CCR-VIA -- COMITATO DI COORDINAMENTO REGIONALE PER LA VALUTAZIONE D'IMPATTO AMBIENTALE

Giudizio n° 3036 del 16/04/2019

Oggetto coltivazione e ripristino ambientale di una cava di inerti a cielo aperto

Comune dell'intervento CAMPLI **Località** Coccioli

Fig. 17 - Sezione 2-2 di ripristino (da Tav. 3 allegata allo SIA)

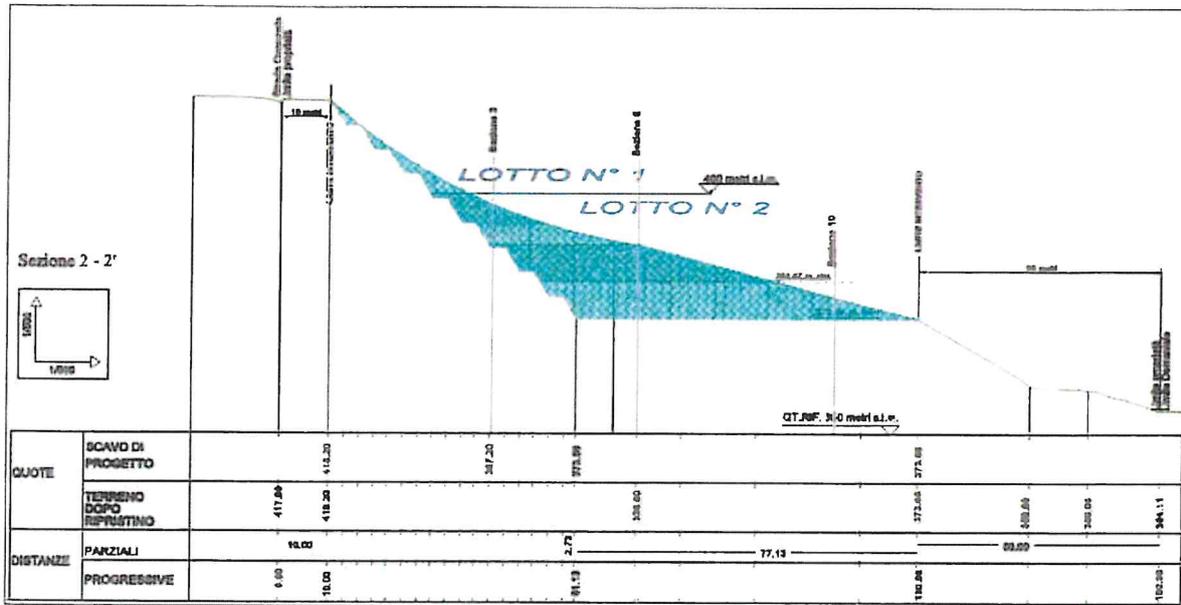
Non viene tuttavia effettuato un calcolo di dettaglio dei volumi necessari al ritombamento. L'intervento di reintegro dell'area sarà indirizzato al recupero all'attuale uso agricolo e forestale. A titolo esemplificativo di seguito una sezione esplicativa del ripristino:

Fig. 22 – Ubicazione sondaggio (da relazione "Rapporto delle indagini" allegata allo SIA)

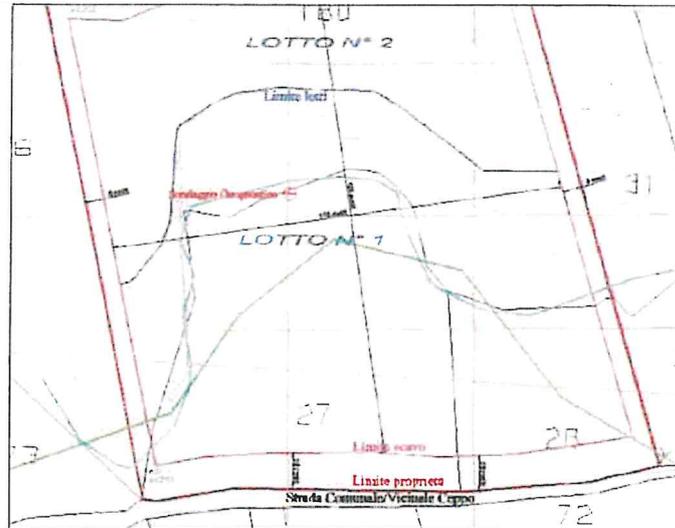
tubo aperto per l'intera lunghezza del foro. Si rileva che la quota piezometrica è stata rinvenuta ad una quota di -46 m. quindi ad una quota assoluta di 372 m s.l.m.
